Saksbeh./tlf.nr.: Christina Hansen/23 90 45 31
Deres ref./Deres dato: 201006400-50/ 07.10.2014
Vår ref.: 19/01136
Vår dato: 10.03.2020

Justert plassering av muffehus, nye Hamang transformatorstasjon

Nye Hamang stasjon

Vedlegg 1: Kart med justert plassering av muffehus

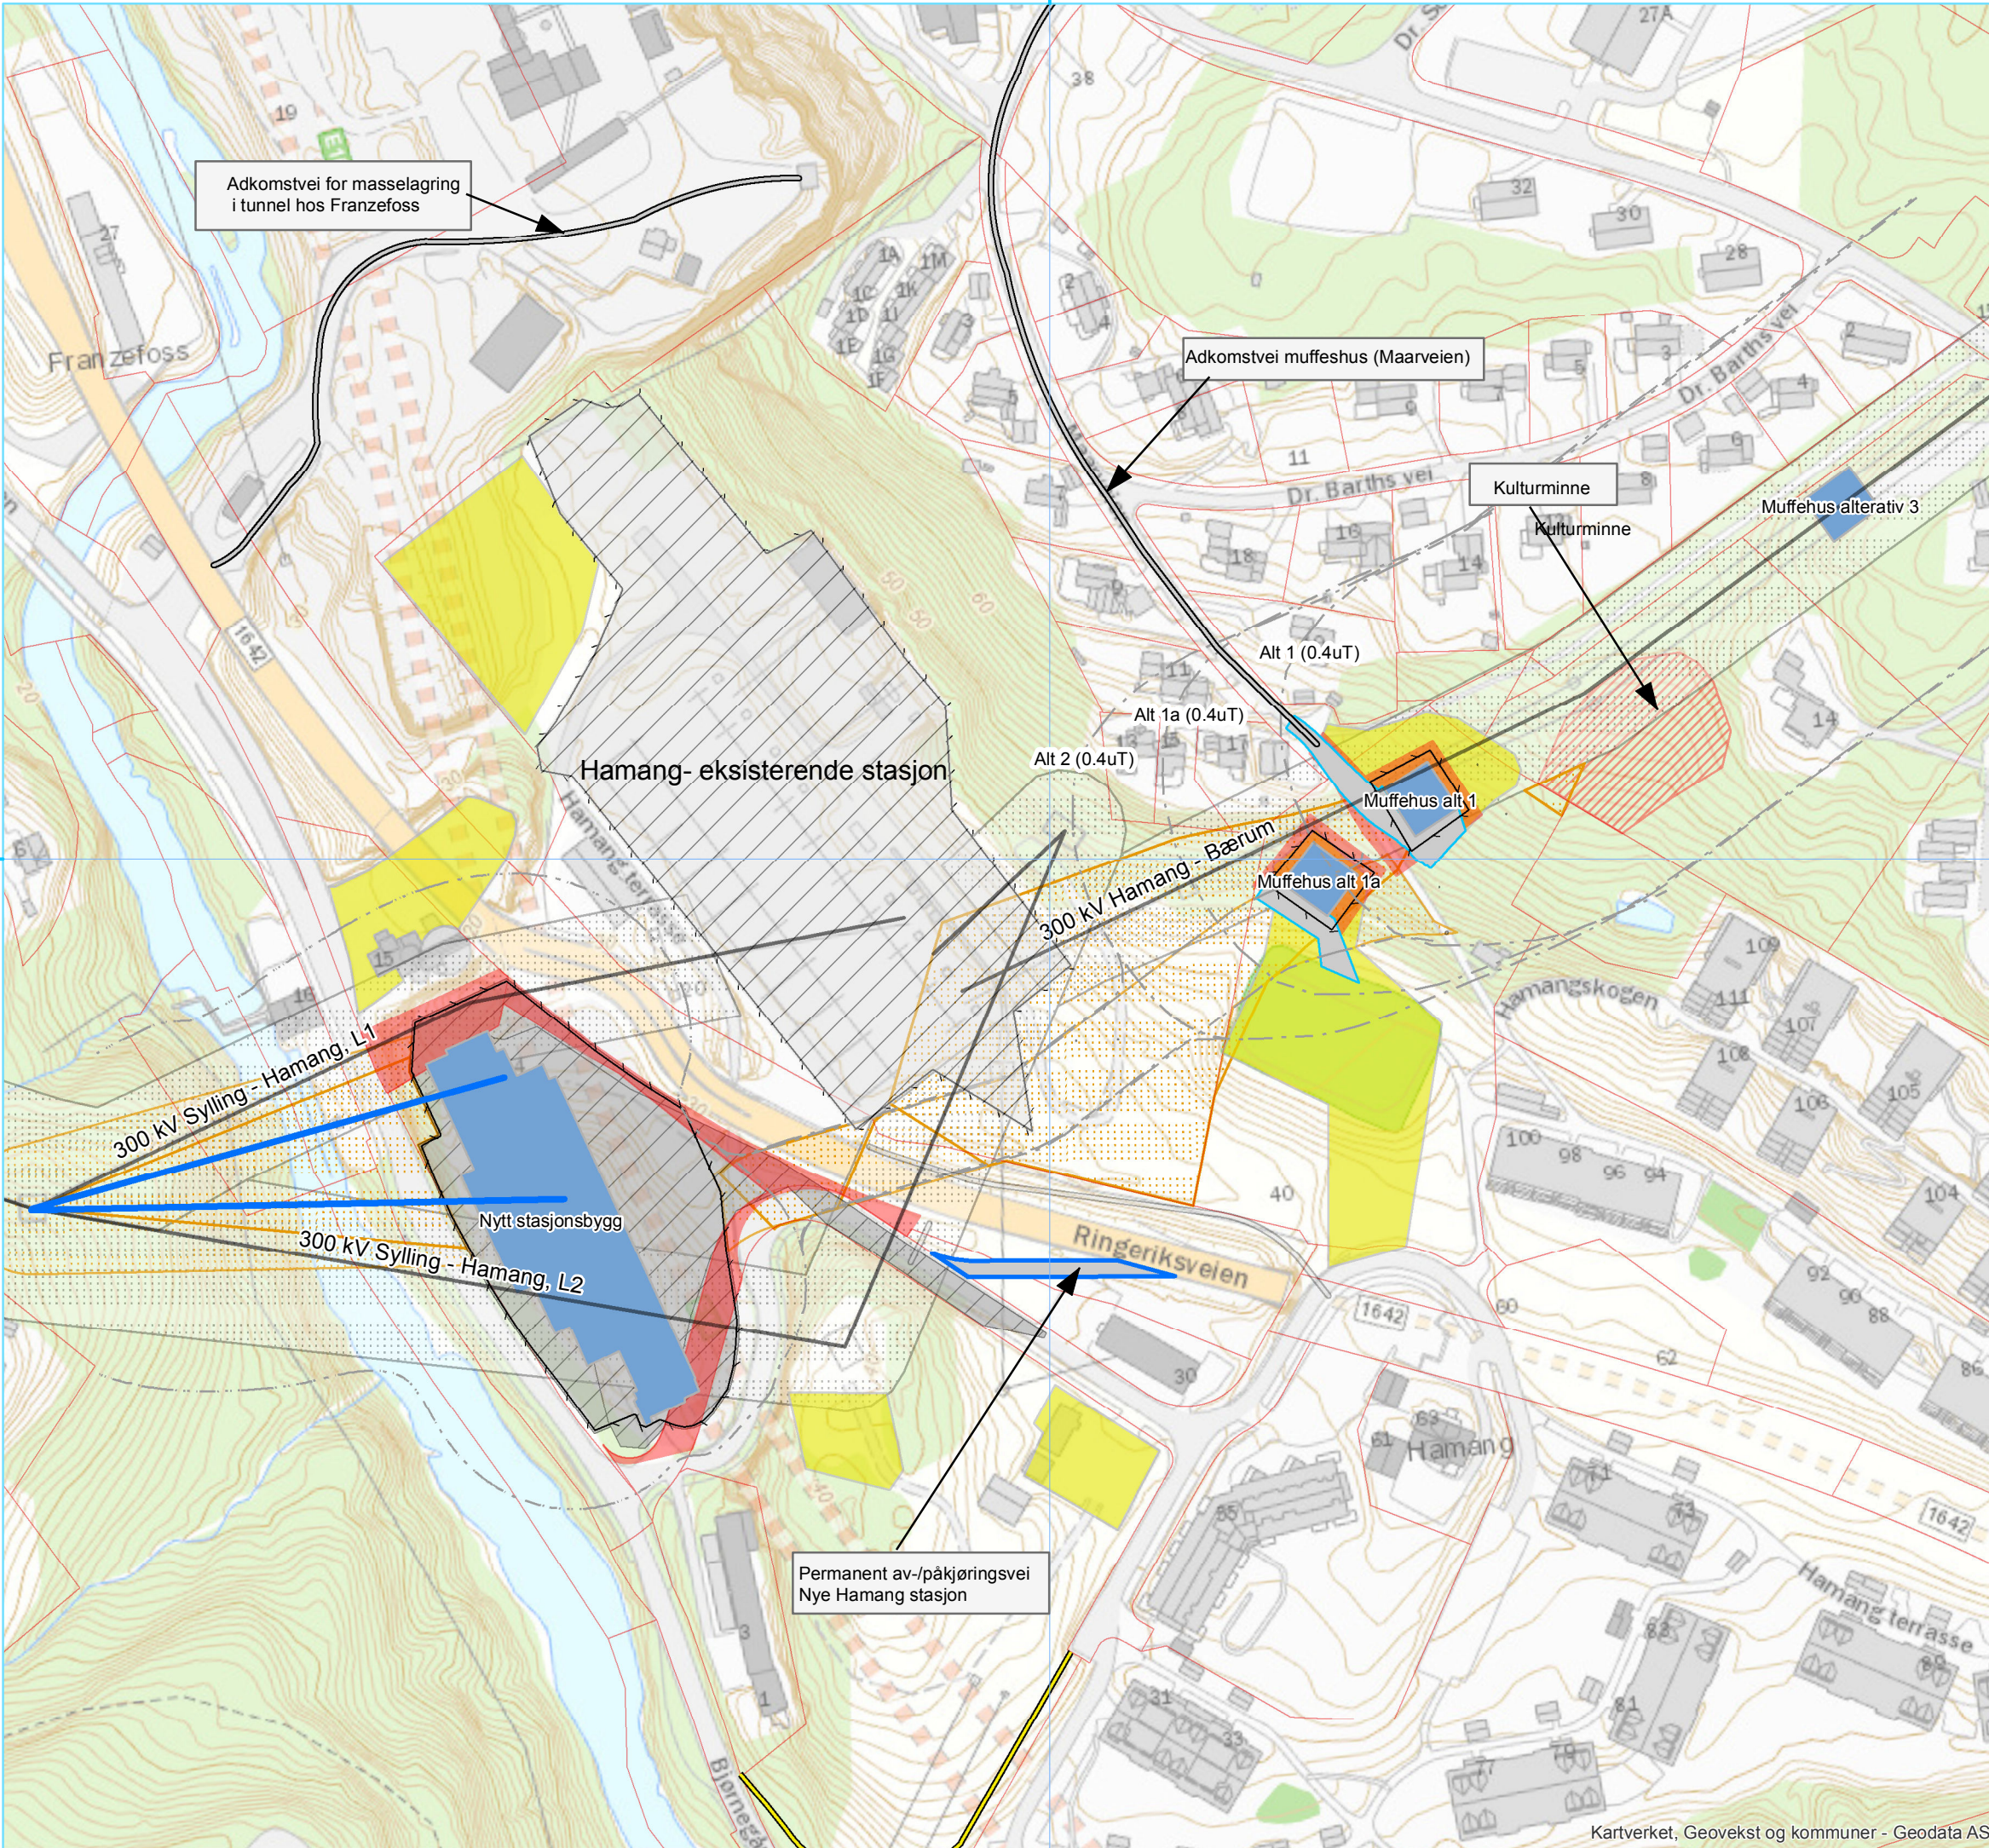
Alternativ 1: Muffehuset flyttes ca 20 meter mot nord slik at deler av det kommer inn under dagens ledning og hele løsningen vil dermed ligge i eksisterende ledningstrase.

Alternativ 1a: Muffehuset bygges som alternativ 1, men på nedsiden av stien fra Maarveien og ned til Hamang gård. Fotballbanen må benyttes som anleggsplass i anleggsperioden og Statnett må ha tilgang via fotballplassen for vedlikehold i fremtiden.

Statnett viser til endringssøknad fra september 2019, og søker om å bygge muffehus i plassering Alternativ 1 eller Alternativ 1a.

Alternativ 1 og 1a vurderes som likestilte og prioriteres derfor likt. Statnett anbefaler imidlertid alternativ 1, da permanent løsning i henhold til Statnetts vurdering vil være gunstigere enn alternativ 1a.
